Ref. KCML : GM/BXL20645_661_Poelaert_Justitiepaleis_Hekwerk
Bijlage : 1 dossier

Betreft : BRUSSEL. Poelaertplein. Justitiepaleis. Plaatsen nieuw hekwerk en aanpassingswerken aan het voorplein.

Principeadvies van de KCML

Detail van het historische hekwerk

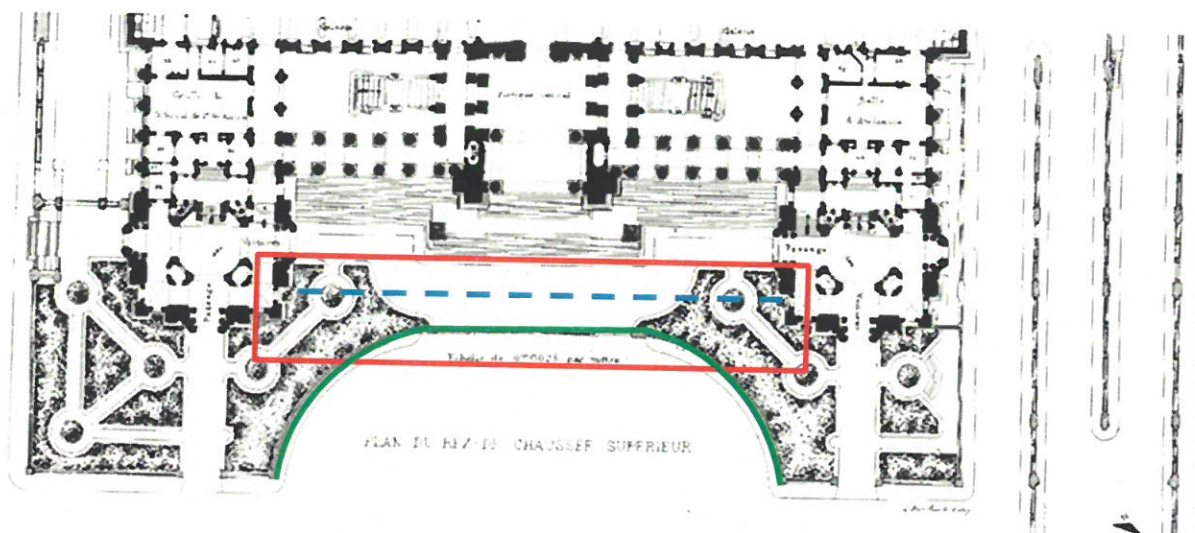
De Commissie gaat akkoord met het principe van de plaatsing van een nieuw hekwerk om het voorplein af te sluiten en het Justitiepaleis beter te beveiligen. Het autovrij maken van het voorplein is vanzelfsprekend positief. Ze onderschrijft het huidige voorstel echter niet, meer bepaald wat het tracé van het hekwerk betreft. Dit voorstel baseert zich op een niet-uitgevoerd project van Wellens waaraan het alleen het slingerende tracé tussen de vleugels zou ontleenen (zie rode kader op onderstaande illustratie). Dit tracé is volgens de KCML niet pertinent : niet alleen vormt het slechts een klein element van het niet-uitgevoerde ontwerp, het gekozen tracé (behalve het middelste rechte deel) was bovendien geen afsluitingshekken maar het tracé van de afbakening van de plantvakken. De eigenlijke afsluiting van het voorplein bevond zich in het ontwerp van Wellens meer naar voren en was concaaf naar het Poelaertplein gericht (groene lijn op onderstaande illustratie).

De KCML vraagt dan ook het huidige voorstel te herwerken. Ze pleit ervoor om te opteren voor een eenvoudig, rechtlijnig hekwerk dat ingeplant wordt tussen de twee zijvleugels (zie blauwe stippenlijn > exacte inplanting nader te bestuderen). Op die manier kan de doorgang voor de hulpdiensten eveneens worden gewaarborgd en de dubbele opengaande vleugels kunnen hierin op eenvoudige wijze geïntegreerd worden. Volgens de KCML sluit deze eenvoudige oplossing beter aan bij het functionele
